INFORME TECNICO

Informe: "Mejorando y Habilitando espacios para el adulto mayor".

EXPEDIENTE CA-008-2014
RESOLUCIÓN CA-008-2014

San Salvador, 21 de Julio de 2014
A107.9.3 Ref. 0642/2014

Planta de demoliciones puntuales

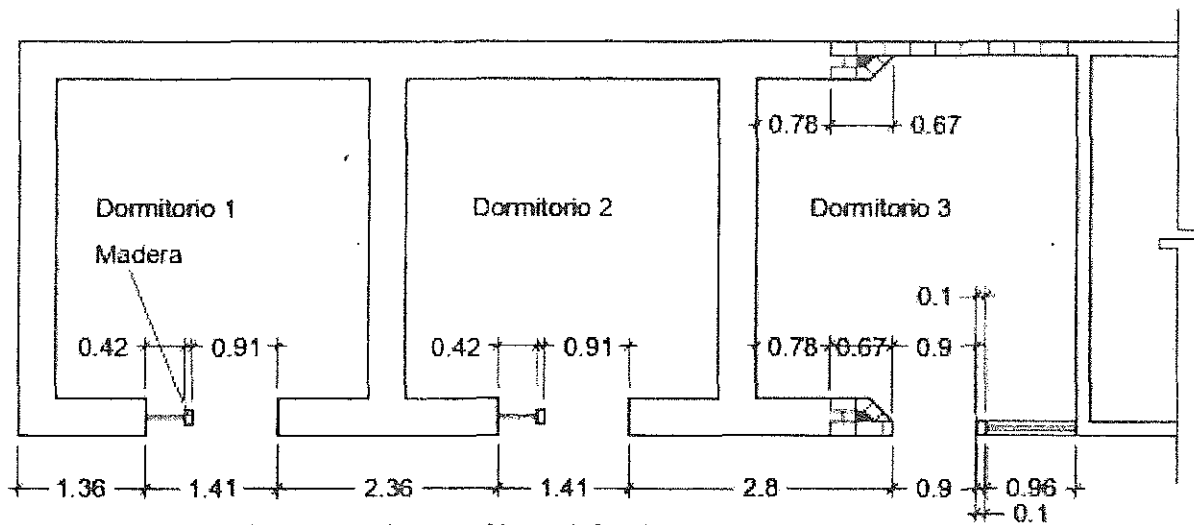
- b) Que las obras de demolición total de las paredes de adobe, dado que la edificación no presenta daños por cortante, daños por flexión perpendicular al plano de la pared de adobe, daños por flexión perpendicular al plano en esquinas no confinadas, observándose únicamente fisuras probablemente a nivel de repello y desprendimiento del mismo, debido a que se ha utilizado mortero a base de cemento, por lo que la Dirección de Patrimonio Cultural Edificado recomienda **DENEGAR** las obras solicitadas consistentes en la demolición total de las paredes de adobe. Sin embargo, debido al uso de dormitorio que poseen los espacios que conforman las paredes de adobe y a la necesidad de ventilación e iluminación, las obras de adecuación y demoliciones puntuales en la edificación en estudio **SE CONSIDERAN FACTIBLES**. Por lo cual la propuesta arquitectónica a presentar por un profesional responsable **DEBERÁ SER REPLANTEADA** apegándose a los criterios técnicos que para tal efecto se establezcan.

POR TANTO, la Secretaría de Cultura de la Presidencia **RESUELVE: denegar** las obras de demolición total de las paredes de adobe y **conceder** las obras de adecuación y demoliciones puntuales, **CONDICIONADO** a cumplir con:

- Que para intervenir el inmueble se deberá mantener la tipología espacial y formal de la edificación en estudio, en el que se incluya la consolidación de las paredes de adobe que presenten daños en su morfología.
- Que se permitirán realizar demoliciones puntuales en los vanos de puerta para ser ampliados y generar vanos de ventanas para maximizar la ventilación e iluminación natural a los espacios. Las demoliciones puntuales no deberán exceder las dimensiones propuestas en los esquemas anexados a este documento. Ver esquemas.
- Se deberán ubicar nuevos dinteles de madera con mayores longitudes, debido a que los vanos de puerta sufrirán una modificación en sus dimensiones. Ver esquemas.

16. Los nuevos dinteles a ubicar sobre los vanos deberán tener un peralte no menor a 15 centímetros y una longitud de 2.61 metros, empotrándolos a ambos lados con una longitud no menor a 60 centímetros.
17. Se considera factible incrementar a un máximo de 1.41 mts de ancho los vanos de puerta para generar los vanos de ventana cuyo material puede ser de marcos de aluminio con celosía de vidrio u otro tipo de diseño y material que el profesional y propietario del inmueble propongan. Ver esquemas.
18. Se deberá presentar detalles de diseño de puerta, ventana y portón. Así como también, las defensas para los vanos de ventana, para su análisis y revisión.

Planta Arquitectónica propuesta

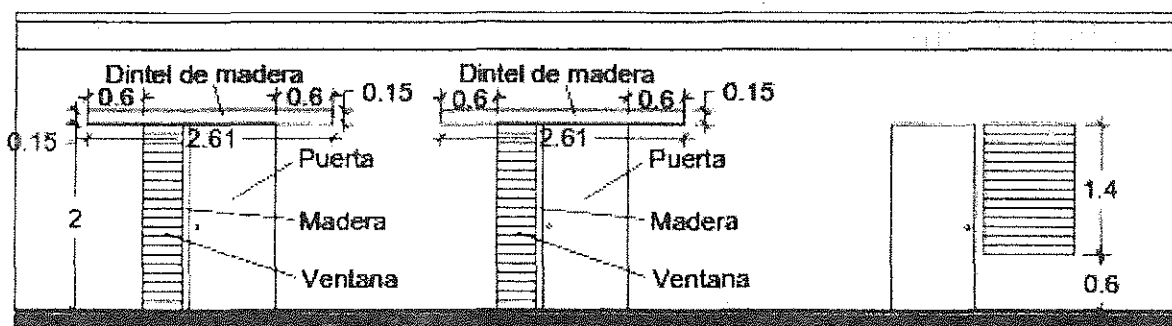
1. El propietario y profesional responsable deberán tomar en cuenta los esquemas plasmados por la Dirección de Patrimonio Cultural Edificado en este documento, para replantear la propuesta arquitectónica del proyecto.
